Keuringsverslag van een elektrische laagspanning- en zeer lage spanningsinstallatie

NIET CONFORM

Straatnaam Burgemeester Achiel Heymanstraat
Huisnummer 85
Busnummer
Postcode 9140
Gemeente Tielrode
Land België

Controlebezoek van een huishoudelijke installatie volgens (KB 08/09/2019) - AREI Boek 1- 6.5. en 4.2.4.3.

Afbeelding schakel- en verdeelbord:

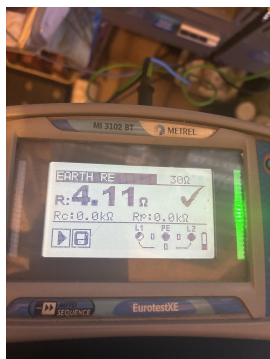
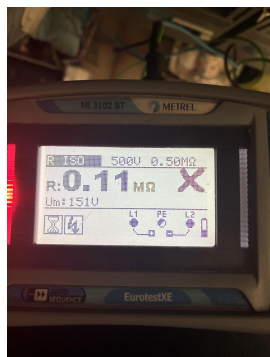
- I1.02 Eéndraadschema van de installatie komt niet overeen met de werkelijkheid. (Boek 1 Afdeling 2.12 - 2.13 en 3.1.2)
- I1.03 Situatieschema van de installatie is niet aanwezig. (Boek 1 Afdeling 2.12 - 2.13 en 3.1.2)

- I2.02 De waarde van de isolatieweerstand van één of meerdere stroombanen is kleiner dan 0,5M ohm. (Boek 1 Onderafdeling 6.4.5.1.)
- I2.03 De continuïteit van equipotentiaalverbindingen en/of beschermingsgeleiders zijn niet gewaarborgd. (Boek 1 Onderafdeling 5.3.5.3.G. en 5.4.3.5)

- I5.14 De nominale spanning dient duidelijk vermeld te worden op een oordeelkundig gekozen plaats. (Boek 1 Onderafdeling 3.1.3.3.)
- I6.04 Een differentieelstroombeschermingsinrichting met een gevoeligheid van 30mA is te plaatsen voor installaties van badkamer, wasmachine, vaatwas, droogkast en/of gelijkaardige toestellen. Deze dient ondergeschikt te zijn aan de hoofddifferentieelstroombeschermingsinrichting (Boek 1 Onderafdeling 7.1.4.3. en 4.2.4.3.)

- I6.06 De differentieelstroombeschermingsinrichtingen die worden geplaatst in huishoudelijke installaties zijn ten minste van het type A. Een differentieelstroombeschermingsinrichtingen van het type AC is niet toegelaten. (Boek 1 Onderafdeling 5.3.5.3.)

- I8.07 Leidingen zijn te bevestigen met aangepaste bevestigingsmiddelen. (Boek 1 Onderafdeling 5.2.2. en 5.2.9.)
- I8.14 Elektrische leidingen zijn niet ingevoerd, zodat een continue bescherming verzekerd is. (Boek 1 Onderafdeling 5.2.6.1.)

- I9.02 Loshangende schakelaars, contactdozen en/of aftakdozen dienen degelijk bevestigd te worden. (Boek 1 Afdeling 1.4.1. & 1.4.2)
- I9.06 Niet alle contactdozen op LS zijn voorzien van een aardingscontact conform NBN C 61-112-1:2017. (Boek 1 Onderafdeling 1.4.2.3. en 5.3.5.2.)

- I9.07 Niet alle contactdozen op LS zijn kinderveilig conform NBN C 61-112-1:2017. (Boek 1 Onderafdeling 1.4.2.3. en 5.3.5.2.)
- I9.13 Elektrisch materieel zonder bodem mag niet rechtstreeks op brandbaar materiaal geplaatst worden. (Boek 1 Onderafdeling 5.1.1.2.)

- kring 5 bord rechtsbovenaan
- beide badkamers
- berging/carport aan voordeur
